CONCEPTO TECNICO No. CT- 3882 de 2003

Revisión de Estudio Particular de Respuesta de Amplificación Local de Ondas Sísmicas
Decreto 074 de Enero de 2001

LOCALIDAD : Usaquén
BARRIO : Rincón del Chico – Proyecto MEGABANCO
DIRECCIÓN : Avenida 100 No. 13-37 / 21 / 07
SOLICITANTE : Clara I. Reyes – Directora de Proyecto Construcciones Capital Towers
ASUNTO : Revisión del Estudio “Evaluación del Espectro Sísmico de Diseño”.
FECHA : Mayo 05 de 2003

Gráfica 1. Espectro propuesto y espectros de Microzonificación

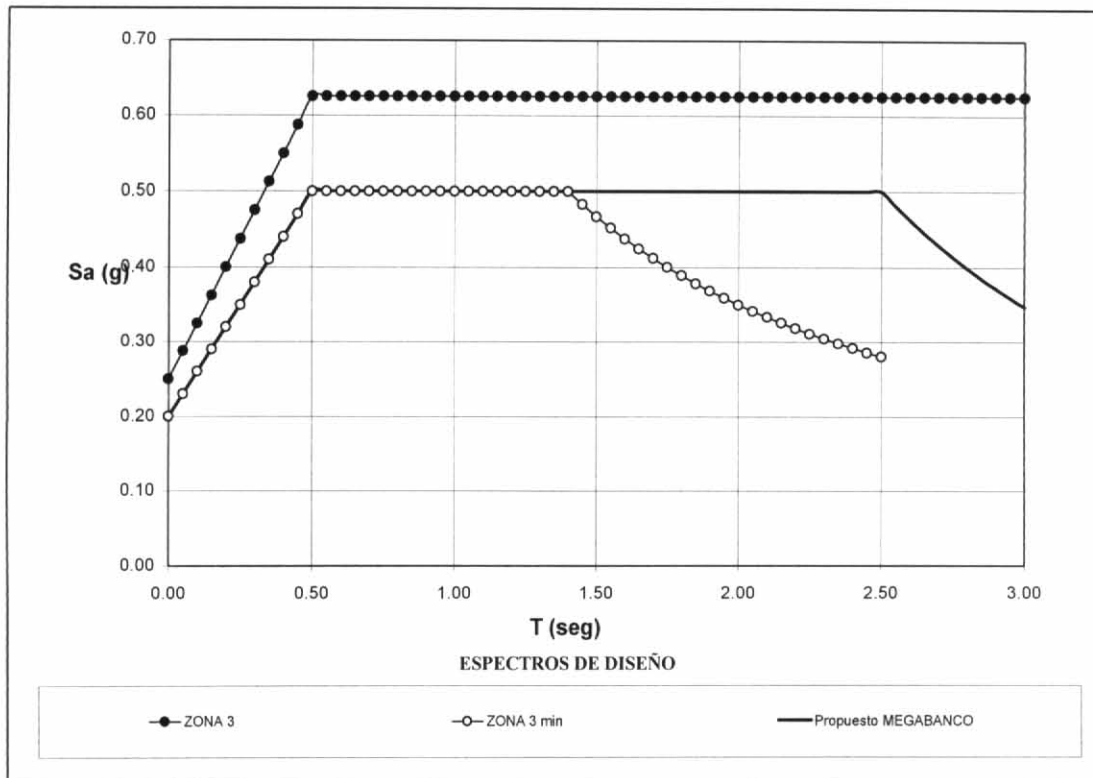
8. El espectro de diseño propuesto para el diseño del proyecto MEGABANCO (Gráfica 1), evaluado con las limitaciones mencionadas en los numerales 4 y 7 del presente concepto, está acorde con el espectro mínimo requerido por el decreto 074 de 2001.
